Préavis du SDE - Annexe au permis de construire

Permis de construire n°7958 – Parcelle n°5166 sise Route de St-Cergue 121 - Préavis du Service de l'environnement

**3 VILLAS CONTIGUES
 PARCELLE N°5166
 1260 NYON**

**CONSER./ABAT. DES ARBRES
REZ-DE-CHAUSSEE
1:200 - 09.09.24**

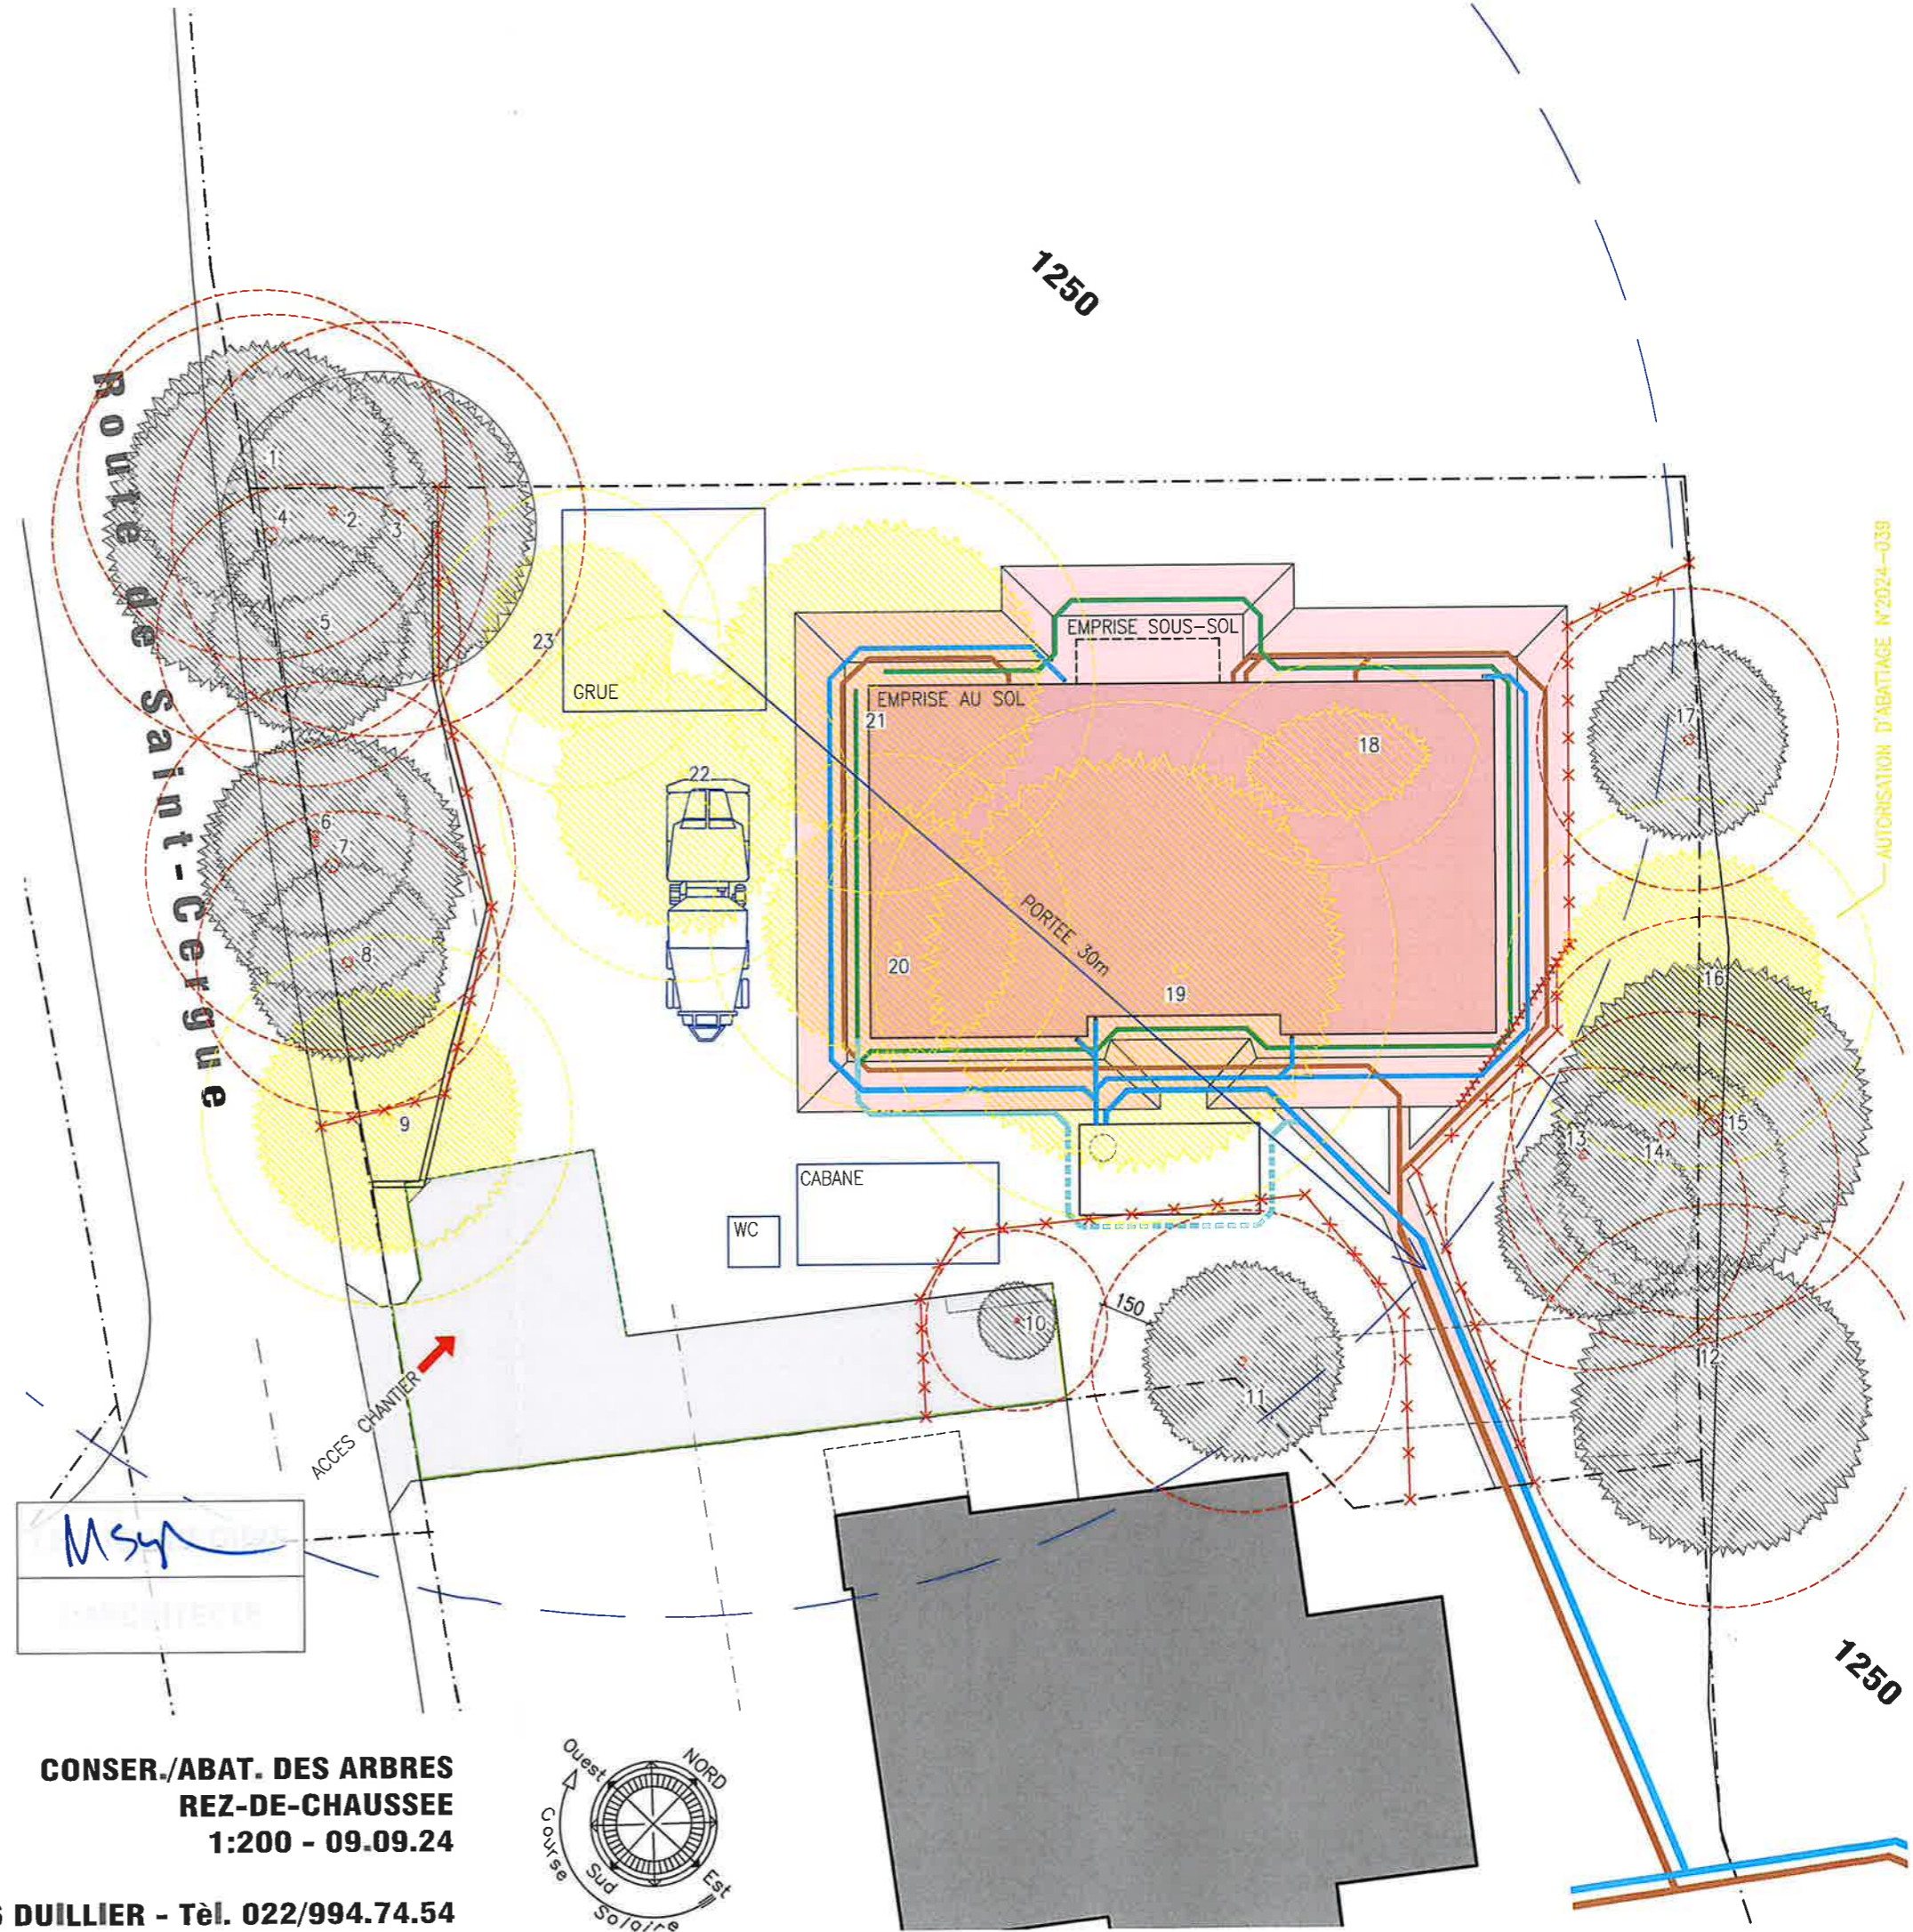
Nous nous référons à la demande de permis de construire citée en marge et vous informons que la Municipalité de Nyon autorise par la présente l'abattage des arbres suivants, tels qu'indiqués sur le plan « Conser./Abat. des arbres, rez-de-chaussée » du 09.09.2024 :

Les domaines vitaux de tous les végétaux (arbres, arbustes et haies) situés dans l'emprise de l'installation de chantier que le projet ne prévoit pas de supprimer, en particulier ceux des parcelles voisines et des arbres n°1 à 17, devront impérativement être protégés avant le début des travaux et pendant toute la durée du chantier.

La demande de permis de construire ne comporte aucune proposition de compensation. Avant le début des travaux, l'auteur des plans transmettra pour approbation au Service de l'environnement un plan de plantation et une proposition de compensation chiffrée en tenant compte des conditions ci-après.

La demande de permis de construire prévoit l'abattage de **7 arbres dont la valeur compensatoire est fixée à CHF 10'705.-**. Ce montant doit être affecté en priorité à la replantation d'arbres (art. 19 et 23 RCPA, chap. III de la Directive concernant les plantations compensatoires).

Le choix, la valeur et l'emplacement des plantations compensatoires doivent être approuvés par le Service de l'environnement **avant l'ouverture du chantier**. Les renseignements suivants lui seront donc remis suffisamment à l'avance :
